AUTORIDAD NACIONAL DE LICENCIAS AMBIENTALES

- RESOLUCIÓN N° 00606

“POR LA CUAL SE OTORGA UNA LICENCIA AMBIENTAL Y SE TOMAN OTRAS DETERMINACIONES

Que la Concesionaria Desarrollo Vial al Mar S.A.S., solicitó licencia ambiental para el proyecto denominado “Construcción de la Segunda Calzada Túnel – San Jerónimo UF 1 y 3” el cual está localizado en los municipios de Medellín y San Jerónimo en el departamento de Antioquia, a través de la Ventanilla Integral de Trámites Ambientales en Línea —VITAL con número 0200090086967816002, radicada en esta Entidad con el número 2016069870-1-000 del 25 de octubre del 2016, anexando copia del Estudio de Impacto Ambiental y los siguientes documentos, requeridos por el artículo 2.2.2.3.6.2 del Decreto 1076 de 2015, a saber:

(Ver fotografías Centro Poblado Vereda La Palma y Sitio Propuesto ZODME 1 – La Palma en el concepto técnico)

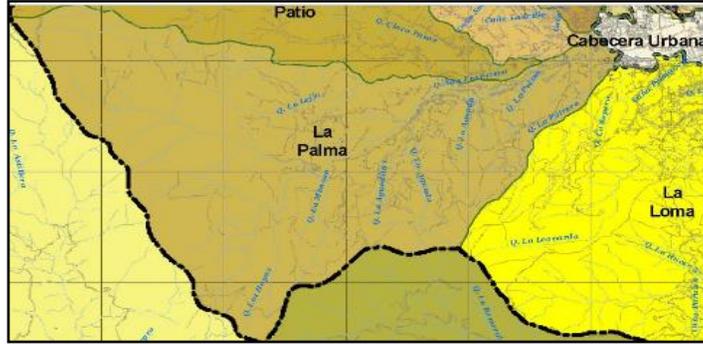
- La zona es inestable y existe un temor en la población porque el material dispuesto en dicha ZODME, que se encuentra en la parte alta del centro poblado, pueda desconfinarse y ocasionar un deslizamiento.

Figura 25 Cálculo de obras menores -Box culvert 4x4 -K0+070

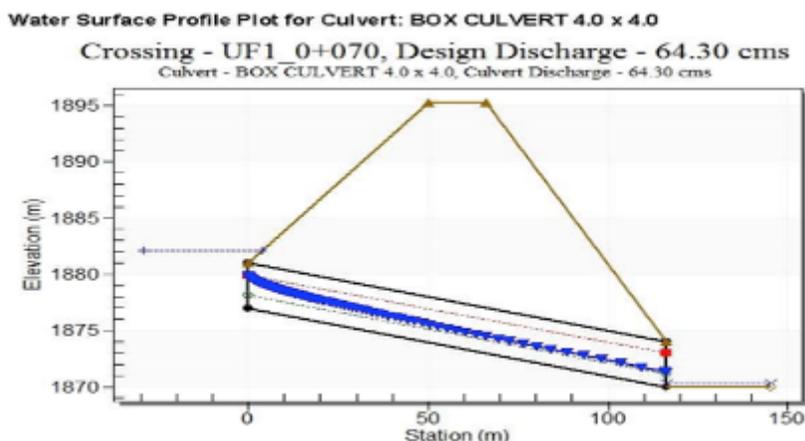
que establece un periodo de retorno de 20 años para alcantarillas mayores a 0.9m de diámetro. En este sentido, en el anexo 8 del estudio de hidrología, se presentan los resultados de la modelación hidráulica efectuada a esta estructura, en el cual se puede observar la lámina de agua por debajo de la cota clave, desarrollando una condición de flujo libre dentro del box, variando de 1m a la entrada, a 3m a la salida del box. De otra parte, en el Anexo O Demanda- Carpeta Hidráulica se presentan los diseños estructurales del box culvert, bajo la carga ejercida por el lleno del terraplén de la vía.

Figura 26 Canalización de la quebrada La Culebra en el K0+800 de la UF3

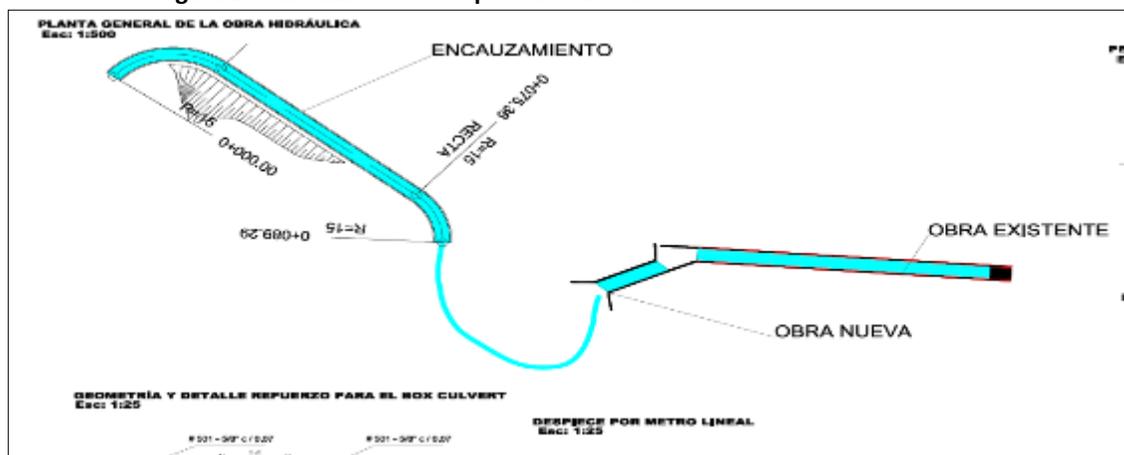
En atención al requerimiento, en el documento de Información adicional al EIA radicado No.2017012077-1-000 del 20 de febrero de 2017, la empresa complementa la información, presentando el encauzamiento proyectado en la quebrada La Culebra, consistente en un canal en concreto armado, de sección transversal de 3x3m y una longitud aproximada de 90m, a la altura del portal Medellín y con rellenos en el trasdós con el objeto de mantenerlo confinado.
